INFORME MENSUAL No 6 DE INTERVENTORÍA

CONTRATO DE INTERVENTORÍA INVIAS N°979 de 2022

OBJETO:
INTERVENTORÍA TÉCNICA, ADMINISTRATIVA, FINANCIERA Y AMBIENTAL PARA EL MANTENIMIENTO Y MEJORAMIENTO DE VÍAS TERCIARIAS DEL PROGRAMA "COLOMBIA RURAL" EN LOS MUNICIPIOS DEL DEPARTAMENTO DEL CÓRDOBA – GRUPO 11

Período: 1 al 31 de Enero de 2023

Ilustración 4. Plano de referencia error en curvas de nivel

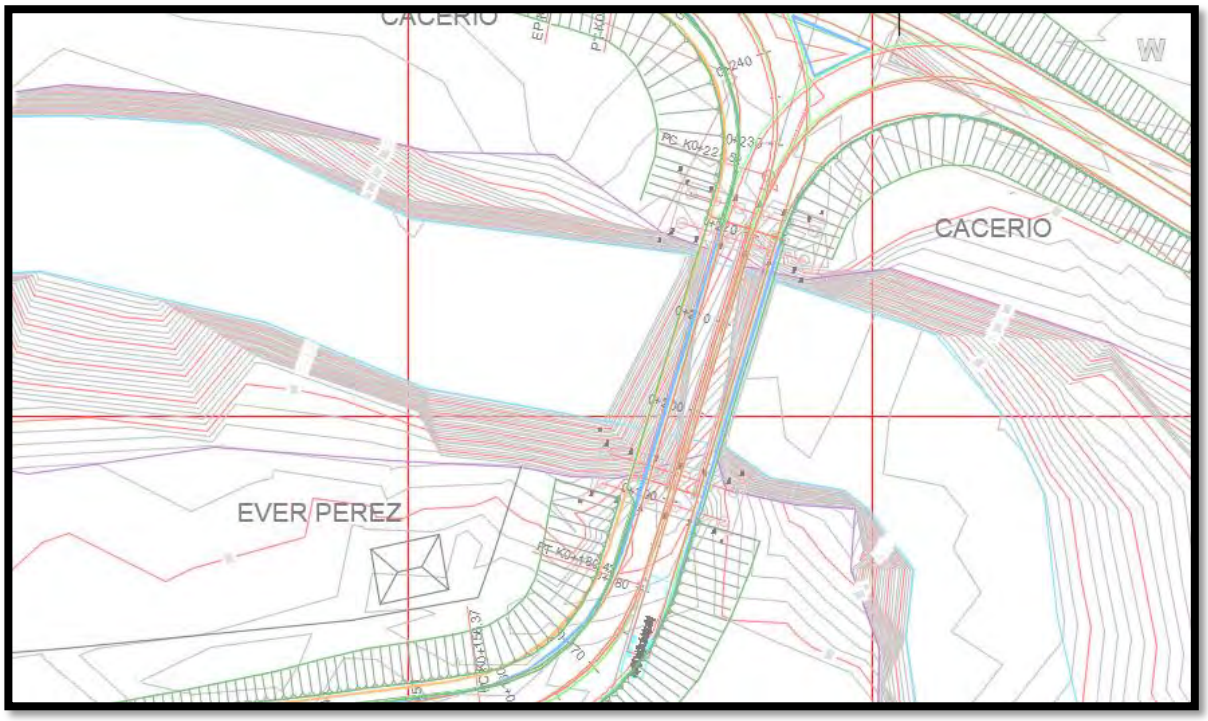
El modelo de curva de nivel presenta inconsistencias en la zona del puente.

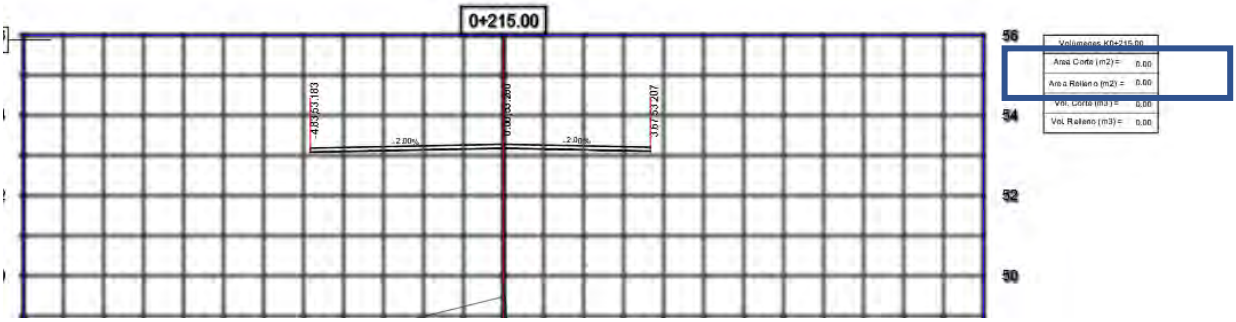
Se subsana el modelo de cantidades de volúmenes registrado en la versión 4 donde se tenían rellenos en la zona del puente.

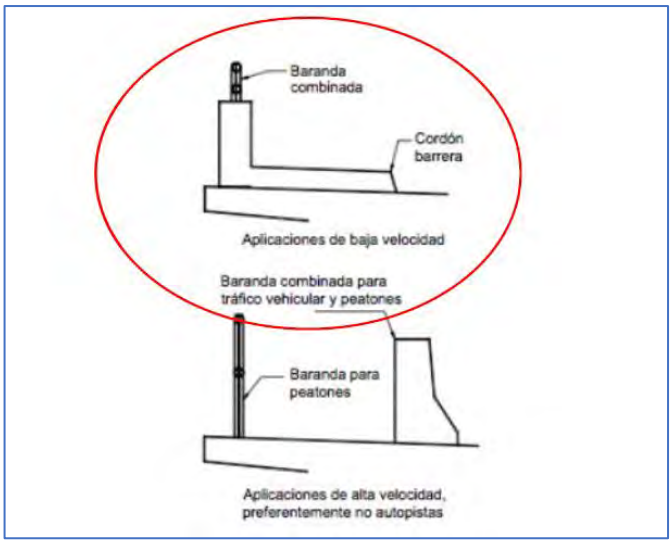
Seguimiento 2: No subsanado. Debe aislarse el tráfico del andén mediante una baranda combinada conforme a los dispuesto en 13.4.
Las cargas de diseño de la baranda combinada deben satisfacer tanto las cargas de colisión como las cargas peatonales conforme a A13.

Seguimiento 3: Se acepta la interpretación del diseñador, en cuanto a que el andén funge como barrera entre el tráfico vehicular y peatonal. Sin embargo, el diseño de la baranda combinada debe satisfacer las cargas de la baranda vehicular y la geometría de la baranda peatonal. Por lo anterior, el diseño de baranda combinada es insuficiente, ya que presenta solo el diseño de los parales, bajo cargas que no corresponden a ninguna de los niveles de servicio que establece la norma.
Para un nivel de servicio TL-3 ó TL-4 la carga horizontal por colisión en la baranda debe ser de 240 kN aplicada en una longitud horizontal de 1.07m. Esta carga debe aplicarse también a los largueros horizontales.

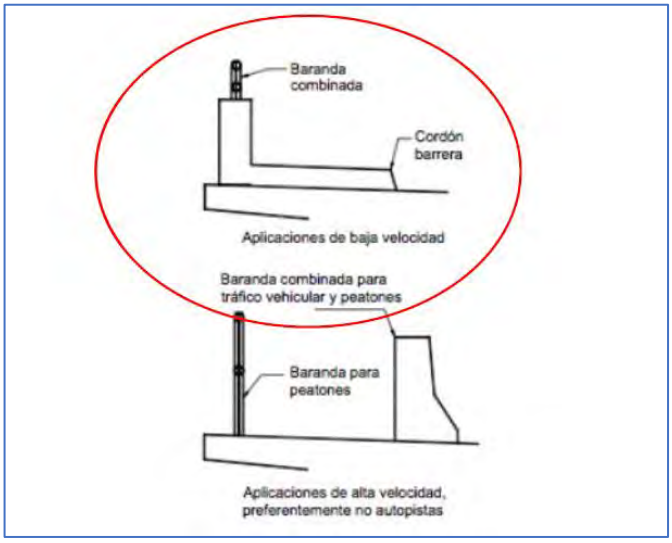
Seguimiento 2: No subsanado. Se corrigió la separación de los elementos horizontales, sin embargo, debe aislarse el tráfico del andén mediante una baranda combinada conforme a los dispuesto en 13.4

Seguimiento 3: Se acepta la interpretación del diseñador, en cuanto a que el andén funge como barrera entre el tráfico vehicular y peatonal. Sin embargo, el diseño de la baranda combinada debe satisfacer las cargas de la baranda

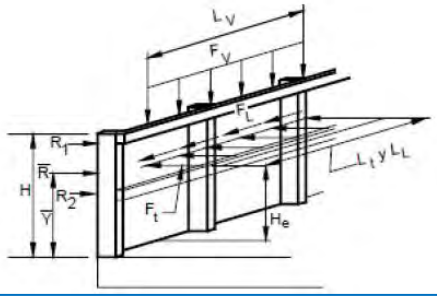
Seguimiento 4 : Las memorias se ajustan a la norma. Sin embargo debe corregirse el dibujo de la alzada longitudinal de la baranda.

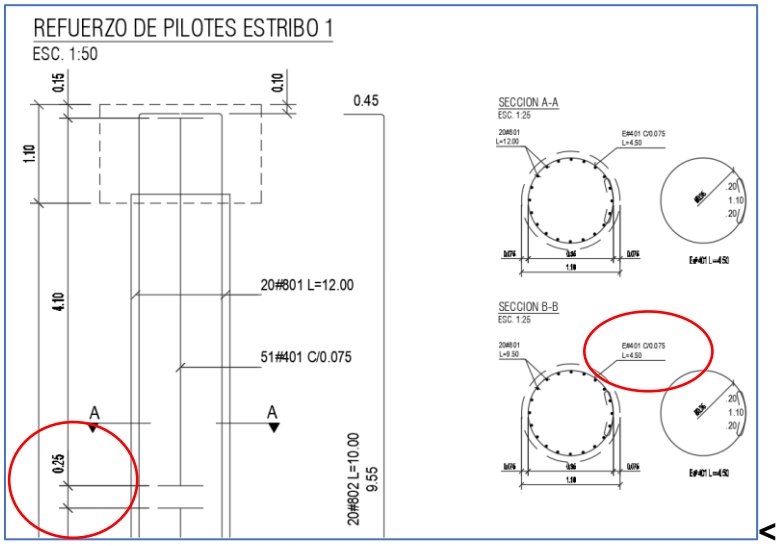
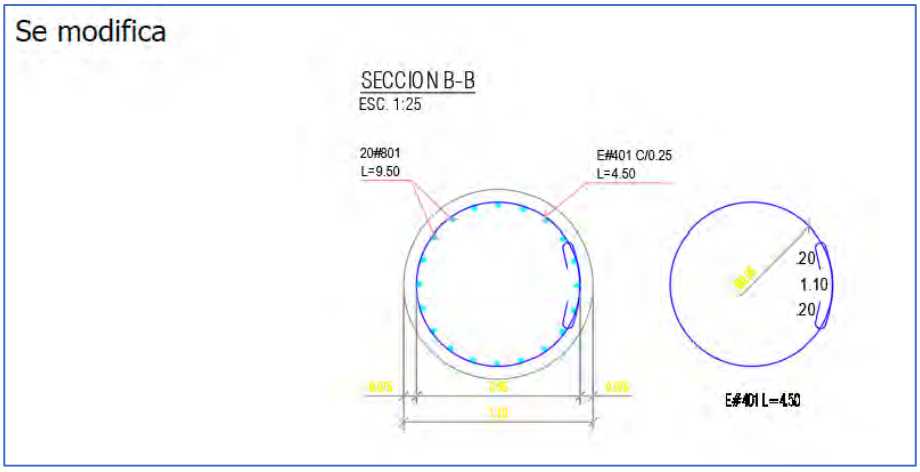
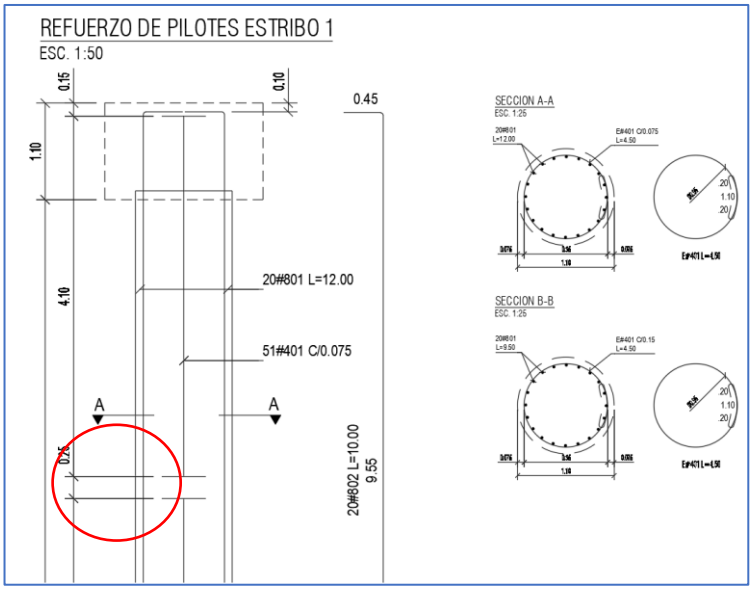
1. Debe corregirse la separación de estribos en el corte B-B, ya que no se requiere disponer refuerzo de confinamiento en toda la longitud del pilote.

Seguimiento 3: No Subsanado. Se ha disminuido la separación del refuerzo a 25cm en el corte B-B. Esta separación del refuerzo es superior a la máxima definida en la norma en 5.13.4.6.2b, y tampoco satisface la cuantía mínima a corte. Se sugiere utilizar una separación del orden de 15cm.

Seguimiento 4 : Subsanado parcialmente. Debe corregirse la separación de estribos del detalle a máximo 15cm.

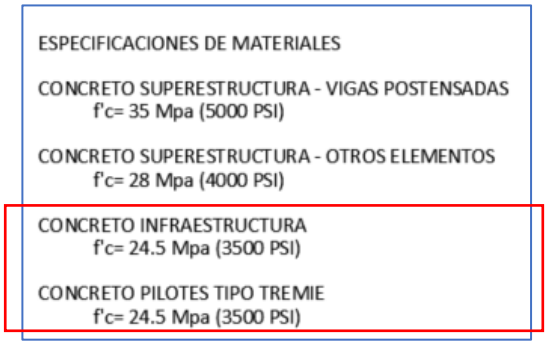
3. Las memorias presentan el diseño de pilotes con concreto f´c 28MPa, sin embargo en el plano 01 se indica f¨c 24.5MPa. Debe corregirse.

Seguimiento 4 : No Subsanado. Persiste la inconsistencia.

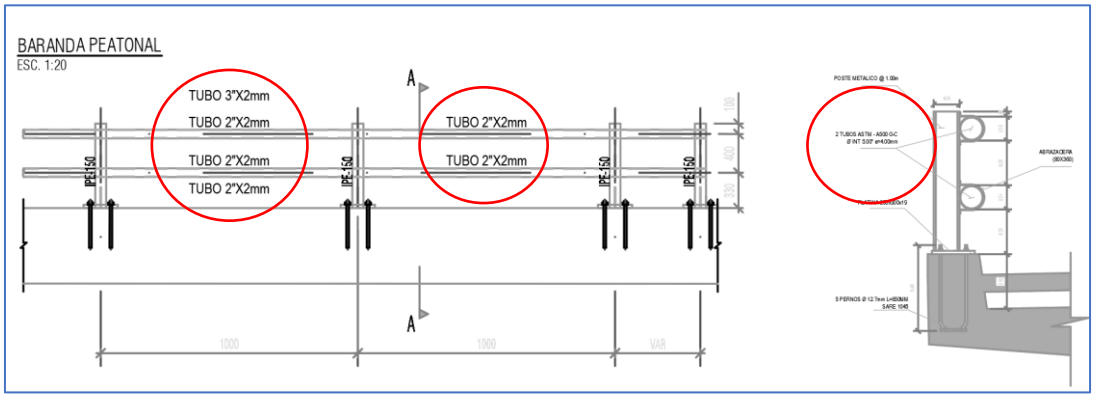
4. Debe corregirse la inconsistencia entre el corte de la barandas y la alzada longitudinal. Los tubos de la alzada deben ser de 5”, conforme a la memoria y la

sección transversal de la baranda, y los parales deben corresponder a lo mostrado en el corte de barandas.

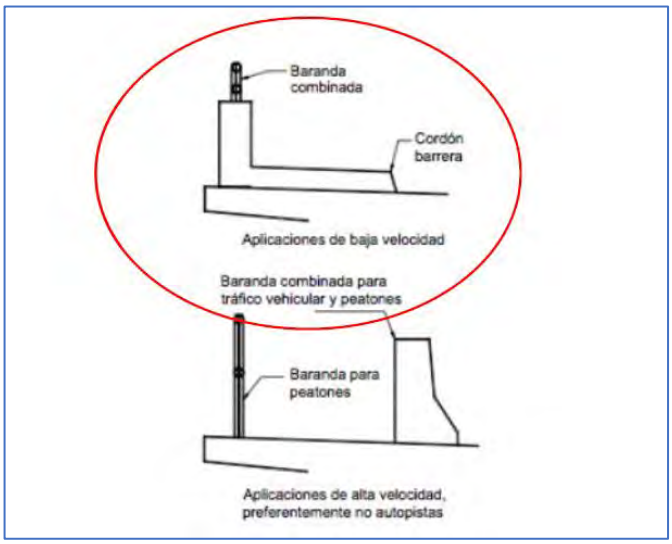
Seguimiento 2: No subsanado. Se corrigió la separación de los elementos horizontales, sin embargo, debe aislarse el tráfico del andén mediante una baranda combinada conforme a los dispuesto en 13.4

Seguimiento 3: Se acepta la interpretación del diseñador, en cuanto a que el andén funge como barrera entre el tráfico vehicular y peatonal. Sin embargo, el diseño de la baranda combinada debe satisfacer las cargas de la baranda vehicular y la geometría de la baranda peatonal. Por lo anterior, el diseño de baranda combinada es insuficiente, ya que presenta solo el diseño de los parales, bajo cargas que no corresponden a ninguna de los niveles de servicio que establece la norma.

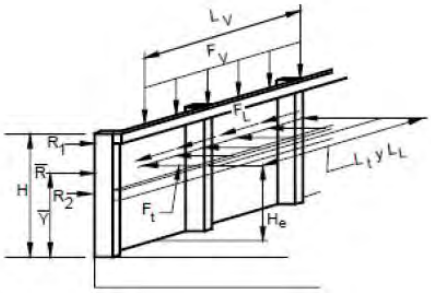
Seguimiento 4 : Las memorias se ajustan a la norma. Sin embargo debe corregirse el dibujo de la alzada longitudinal de la baranda.

Seguimiento 5: Subsanado.

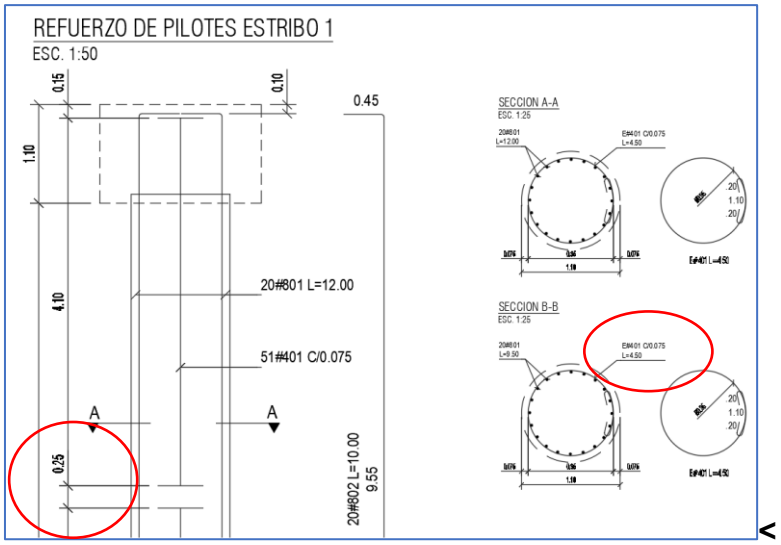
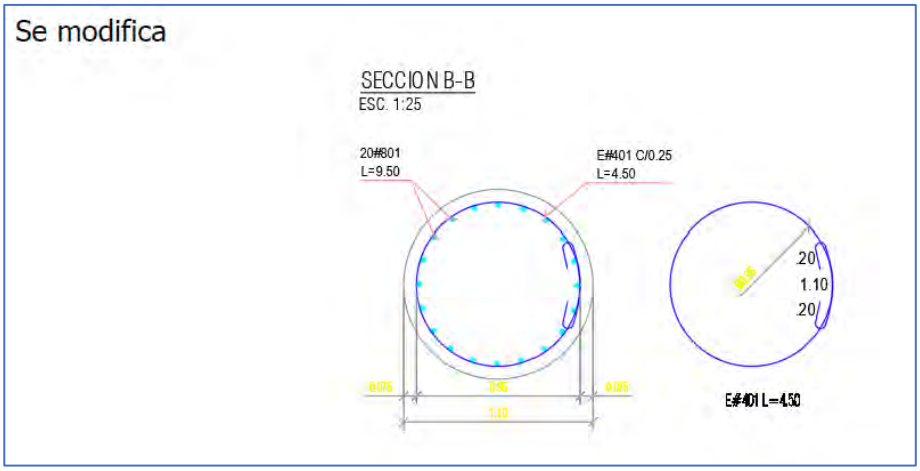
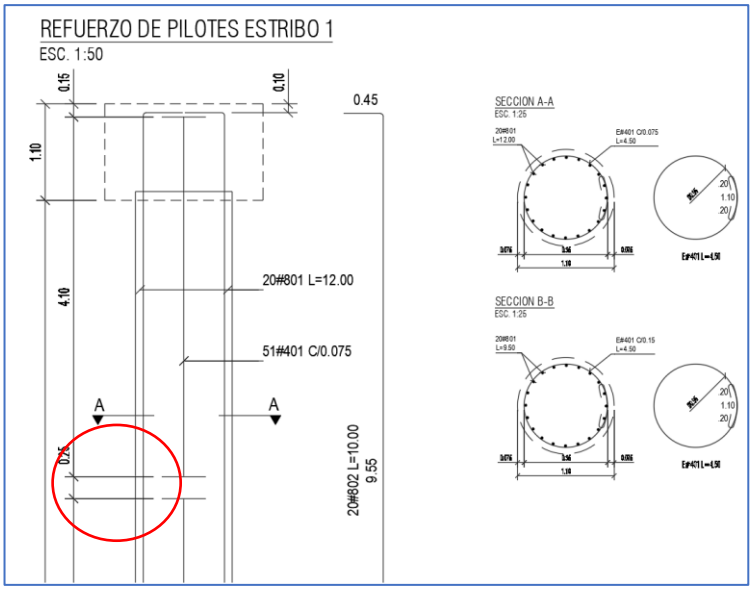
1. Debe corregirse la separación de estribos en el corte B-B, ya que no se requiere disponer refuerzo de confinamiento en toda la longitud del pilote.

Seguimiento 3: No Subsanado. Se ha disminuido la separación del refuerzo a 25cm en el corte B-B. Esta separación del refuerzo es superior a la máxima definida en la norma en 5.13.4.6.2b, y tampoco satisface la cuantía mínima a corte. Se sugiere utilizar una separación del orden de 15cm.

Seguimiento 4 : Subsanado parcialmente. Debe corregirse la separación de estribos del detalle a máximo 15cm.

Seguimiento 5: Subsanado.

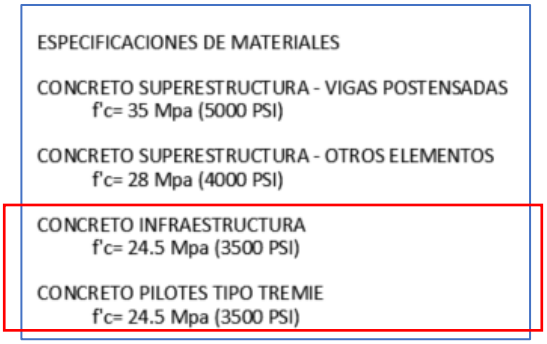
2. Las memorias presentan el diseño de pilotes con concreto f´c 28MPa, sin embargo en el plano 01 se indica f¨c 24.5MPa. Debe corregirse.

Seguimiento 4 : No Subsanado. Persiste la inconsistencia.

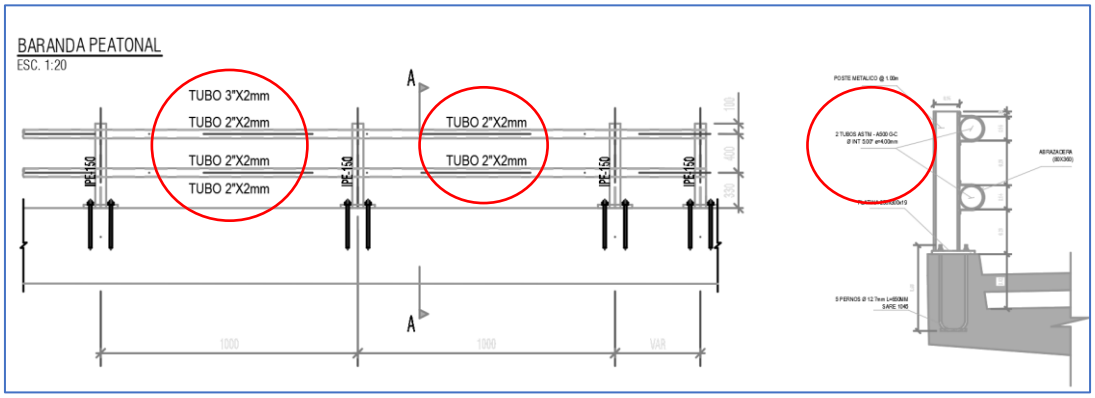
3. Debe corregirse la inconsistencia entre el corte de la barandas y la alzada longitudinal. Los tubos de la alzada deben ser de 5", conforme a la memoria y la

sección transversal de la baranda, y los parales deben corresponder a lo mostrado en el corte de barandas.

Seguimiento 5: Subsanado.
